Trámite No. Oficio Nro. STHV-DMGT-2021-2757-O

INFORME TECNICO No. AZC-2021-001

REGULARIZACION DE TRAZADO VIAL DE LA CALLES “S/N”, “S6C”, “E20F” y “GUIDO URBINA” DEL BARRIO “MIRAVALLE - PUENGASI”

Imagen Plano Aprobado / Plano Restitución

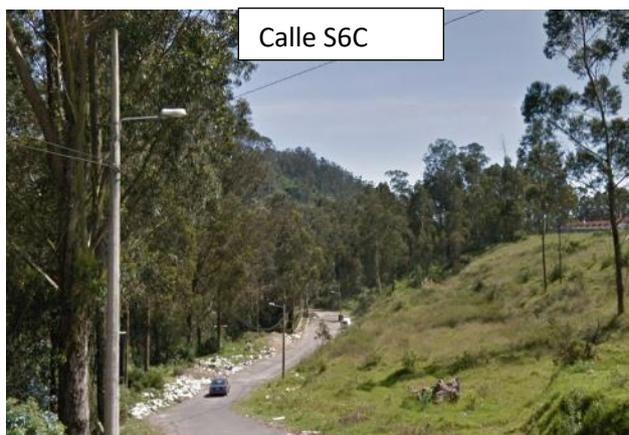
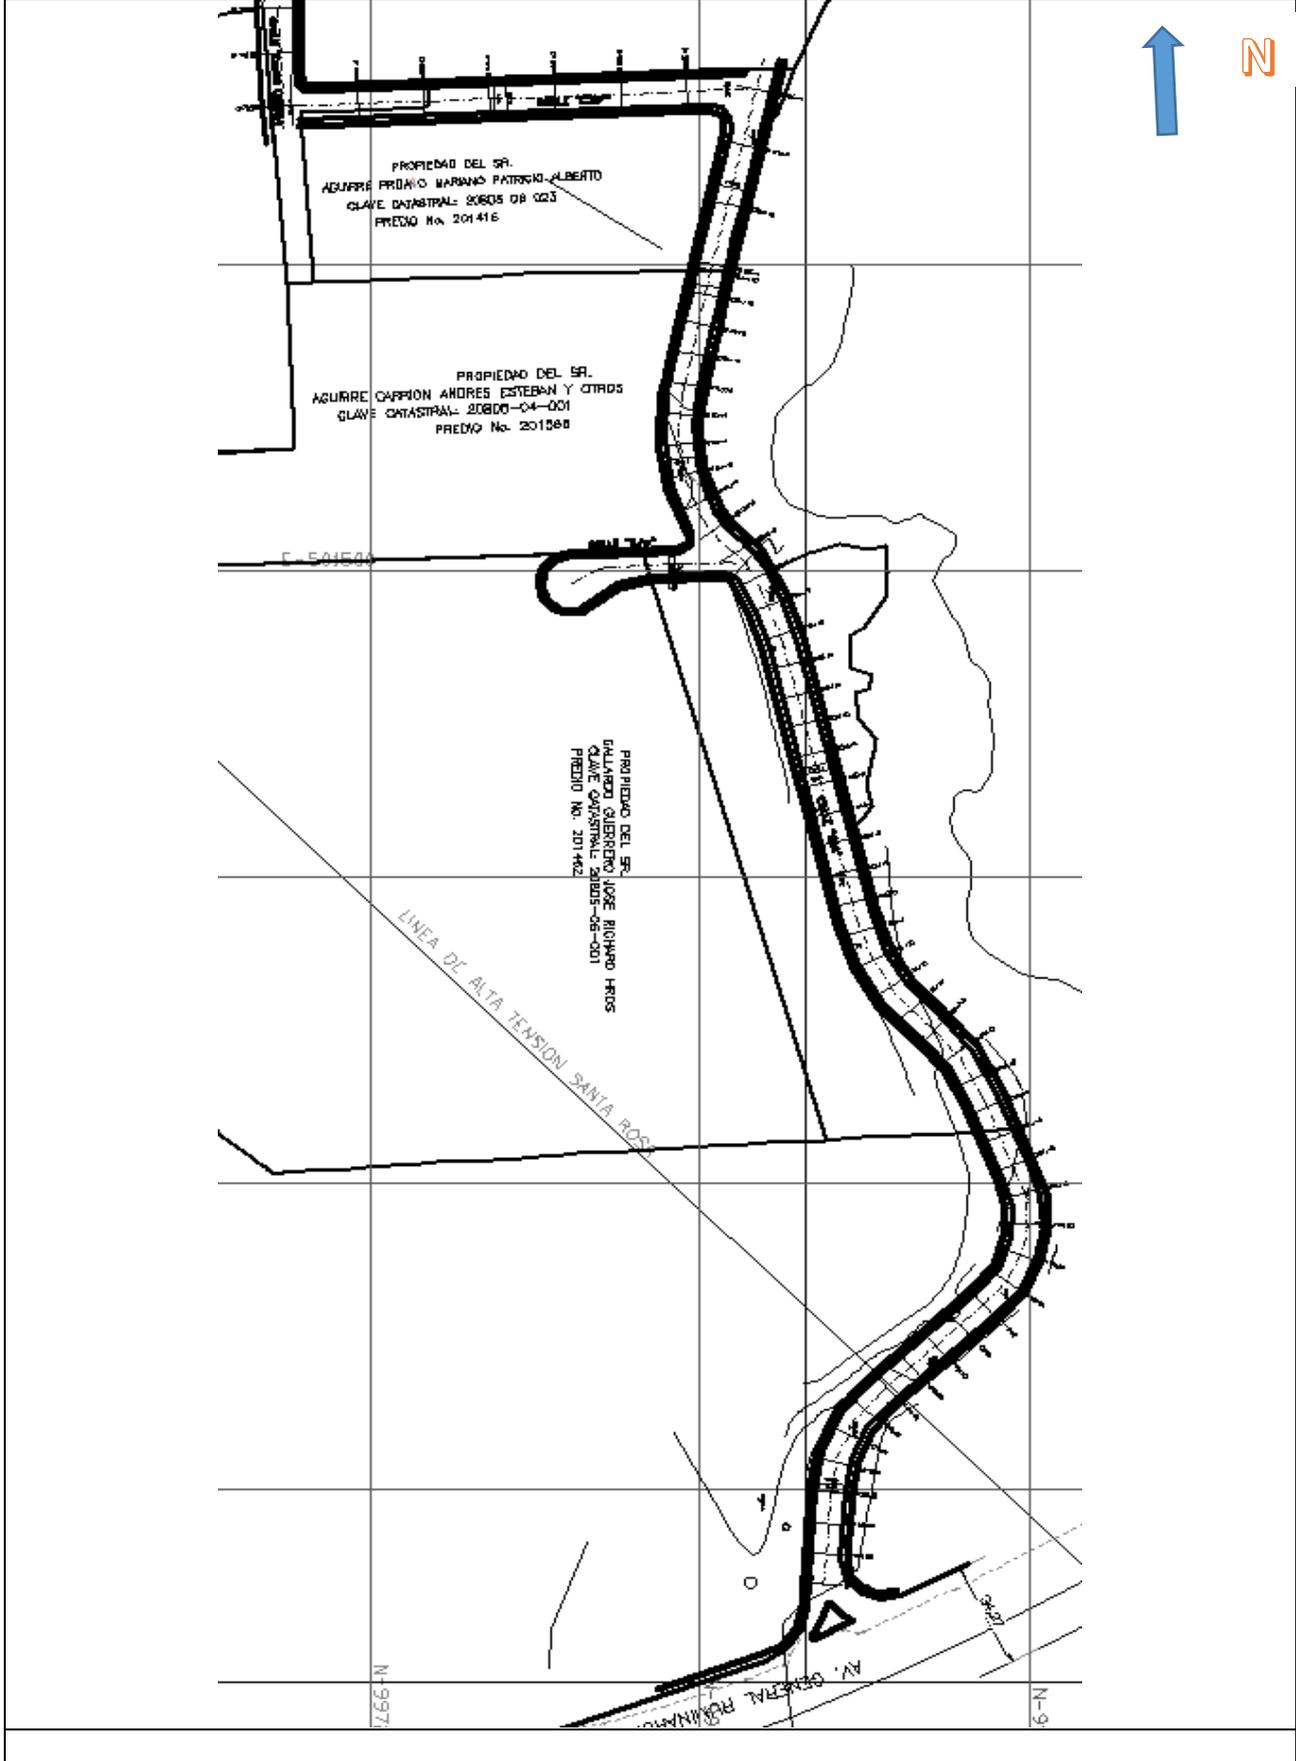
Es importante indicar que esta propuesta de trazado vial se acoge a la nota 6 del cuadro No. 1 de las Reglas Técnicas de Arquitectura y Urbanismo, que se refiere a las Especificaciones mínimas para vías Urbanas, la cual indica, *“Las vías existentes para su regularización deberán acogerse a las características de las tipologías señaladas en el presente cuadro independientemente de su longitud, caso contrario será el Concejo Metropolitano quien autorice los casos específicos”*, en tal razón, me permito indicar que este no se trata de un caso específico, toda vez que las secciones viales propuestas para su regularización se encuentran acogiéndose a las tipologías de vía local tipo F, donde indica que su calzada mínima será 6,00m y sus aceras un ancho mínimo de 2,00m.

En tal razón, la Administración Zonal Centro “Manuela Sáenz”, a través de la Dirección de Gestión del Territorio, emite **INFORME TÉCNICO FAVORABLE** para la Regularización del trazado vial de la calle S6C (abscisa 0+000 hasta 0+702.86), calle Guido Urbina (abscisa 0+702.86 hasta 0+992.44) y aprobación del trazado vial de la calle S/N, ubicadas en el sector Miravalle de la parroquia Puengasí; así dejamos constancia que rectificamos el diseño vial propuesto en primera instancia, según Informe Técnico No. AZC-2020-004, tramo comprendido entre la autopista Gral. Rumiñahui y calle Guido Urbina (S7), con el propósito de mantener uniformidad con la trama vial consolidada y permitir libre movilidad hacia barrios circundantes.
